艾默生 R48-3200e 3500e 改光伏太阳能控制器充电器方案

MODEL: R48-3500e

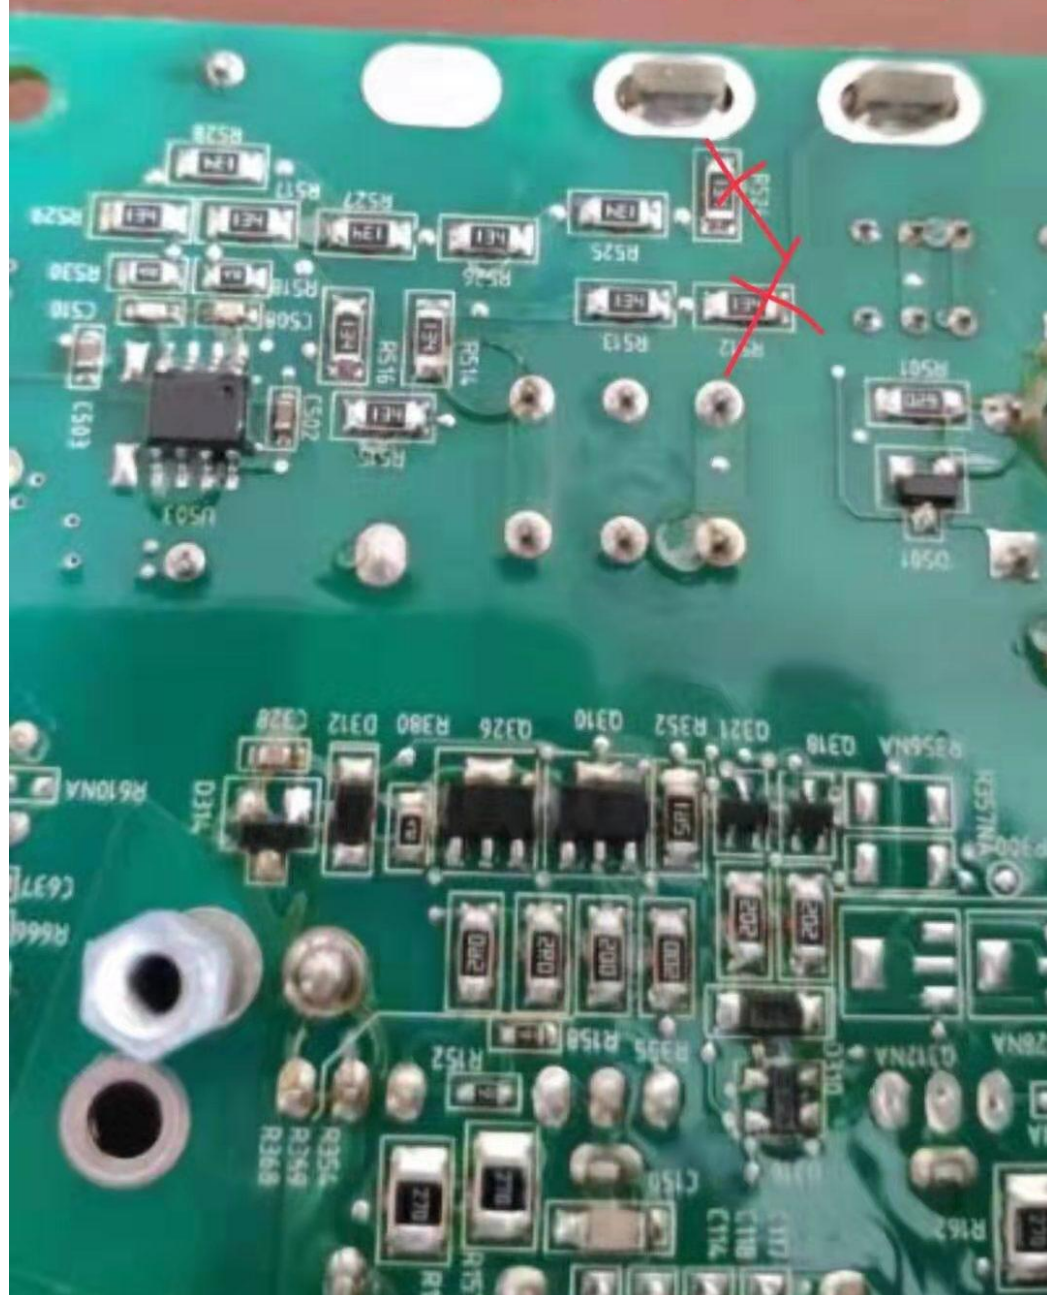
取掉这两个电阻

此处加
10k电阻

此处加
10k电阻

+ -
高压输入dc350v-450v输入
